Høringsinnspill E18 Lanner – Preståsen

Høringsperiode 10. august - 7. september 2021

Ny begrenset høring for Lanner-området

Blå linjer viser gjeldende regulering, røde linjer viser planforslag

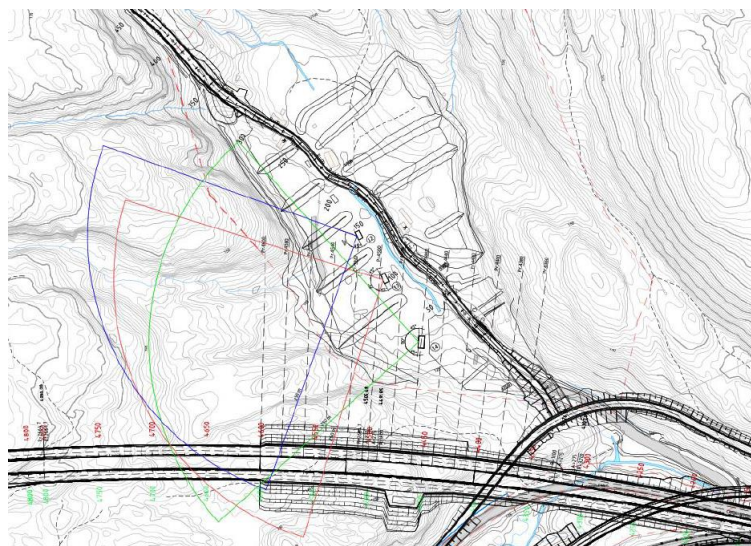
| Dato | Avsender | Innspill | Forslagsstillers kommentar |
|------------|---|---|---|
| 12.11.2021 | Eidanger Jeger- og Fiskerlag og Porsgrunn Pistolklubb | Ny fylkesvei vil komme i nedslagsfeltet og sikkerhetssone for skytebane. Det må etableres et fysisk skille mellom skytebanen og fylkesvei slik at bilister og myke trafikanter ikke er eksponert for nedslag fra skyteaktiviteter. Dette er i henhold til politiets godkjenning av skyteanlegget. Fylkesveien ønskes hevet ti meter fra dagens vei, og det må etableres en tilsvarende høyde på voll mot fylkesveien slik at sikkerhetselementets forhold i form av voll bevares, og ny fylkesvei må følge dagens trase for ikke å komme i konflikt med skyteanleggets områder. Tilleggsønske: | De to skissene under viser vegløsning i gjeldende plan sammenlignet med ny plan, vist med blå og røde linjer (gjeldende plan vist med blå linjer, nytt planforslag vist med røde linjer), samt sikkerhetssonene som ble lagt til grunn i gjeldende reguleringsplan. Skissene viser at fylkesvegen ligger utenfor sikkerhetssonen, med god margin. Fylkesvegen er plassert tilnærmet på samme sted som i gjeldende regulering, samt at fylkesvegen ligger noe høyere. Det er også planlagt en 2m høy voll mellom fylkesvegen og skytebanen, samt at nytt planforslag inkluderer parkeringsområde som ikke var inkludert i gjeldende plan. Det er kun traseen for E18 samt brannvannsbasseng som berøres av sikkerhetssonen. I planforslaget er traseen for E18 foreslått lagt i tunnel, slik at dette ikke lengre er en |

| | | Klubben ønsker å kunne heve høyden på dagens voller slik at anlegget vil gi minimalt med støy utover anleggets grenser, samt løse utfordringen mot ny fylkesvei. Det er ønskelig at overskuddsmasser fra E18-prosjektet | problemstilling. Brannvannsbassenget vil havne innenfor sikkerhetssonen, men adkomstvegen til brannvannsbasseng vil stenges med bom, og det er ikke planlagt hyppig bruk av veien. |
